REPLACEMENT DU MODULE DE COMMANDE DU FREIN MOTEUR «JACOBS» SUR LES VÉHICULES XL (L-1507 À L-1706)

FIGURE 1

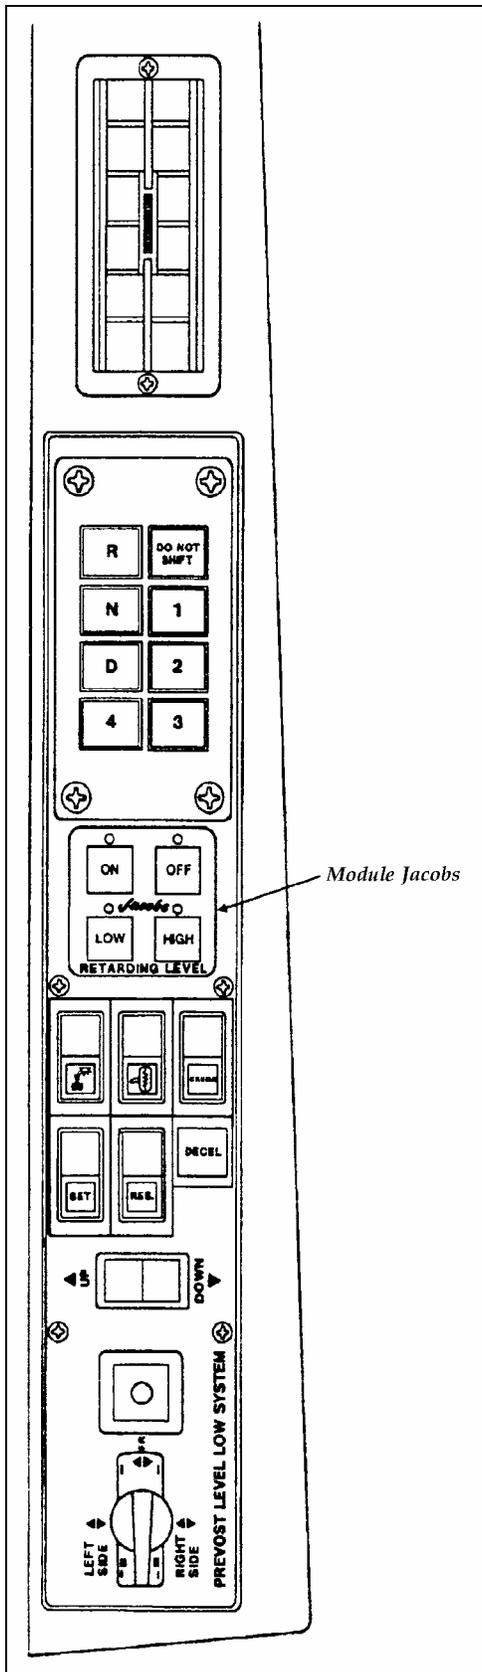
1. Sur le tableau de commande latéral gauche dans la section du conducteur, localiser le module de commande du frein moteur «Jacobs» (Voir la figure 1).
2. Dévisser les vis fixant le module de commande puis retirer le module de commande.
3. Boucher l'ouverture laissée par le retrait du module de commande à l'aide d'une pièce de finition.
4. Installer l'interrupteur Jacobs (561520) à un endroit approprié tel qu'un espace d'interrupteur inutilisé (Voir la figure 2).
5. Installer le mini relais (562092) dans la boîte de jonction avant (Voir la figure 3).
6. Effectuer les connexions requises comme cela est indiqué à la figure 4.
